株式会社ベルーナが輸入した電動ベッドの無償改修について

電動ベッド（ネオ・ユニバーサル、ユニバーサルV、ユニバーサルVI、ユニバーサルVII、ユニバーサルDX）ご愛用のお客様へ

(参考：電動リクライニング式スプリングベッド『ネオ・ユニバーサル』)

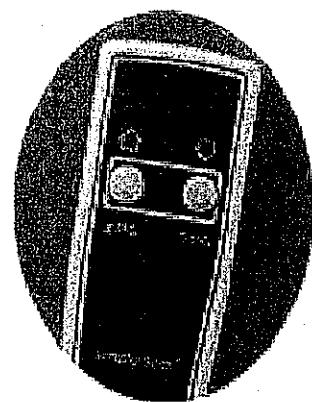
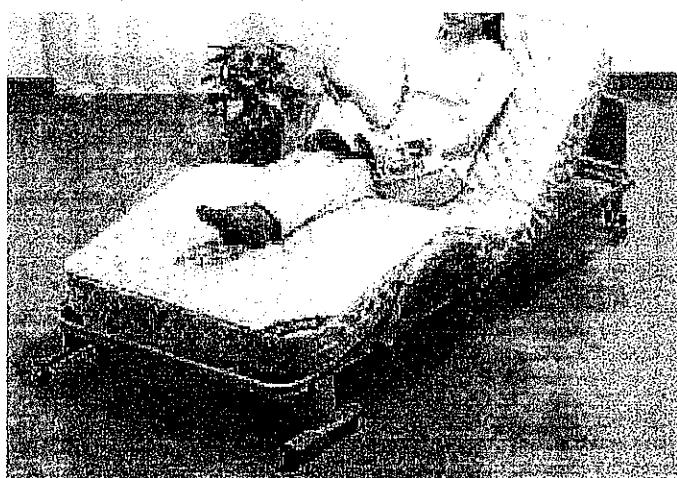
- ① リモコンの設計に安全性が不足していたこと
- ② ベッドマットの挟み込み力が著しく大きいこと
- ③ ベッド背部に幼児が入り込むスペースがあり、実際に入ってしまったこと
- ④ リモコンに不具合がある状態で使用されたこと

- ① 主電源の設置
- ② リモコンボタンの凹型化（現行タイプは凸型）
- ③ リモコンボタンの強度強化
- ④ 防水対応
- ⑤ 注意喚起シールの貼り付け

- ① フレームの間に手や頭を挟んでもモーターによる強制的な力が加わらない駆動装置構造の取り付け
- ② セイフティ・ネットの取り付け（フレーム部分）
- ③ 注意喚起シールの貼り付け

現在ご使用中のリモコン及び駆動装置を交換し、さらにセイフティ・ネットを設置いたします。詳細につきましては現在、調整を進めております。対象商品をご購入いただきましたお客様には、別途ご案内させていただきますのでお手元に案内が届くまでお待ちいただけますようお願い申し上げます。
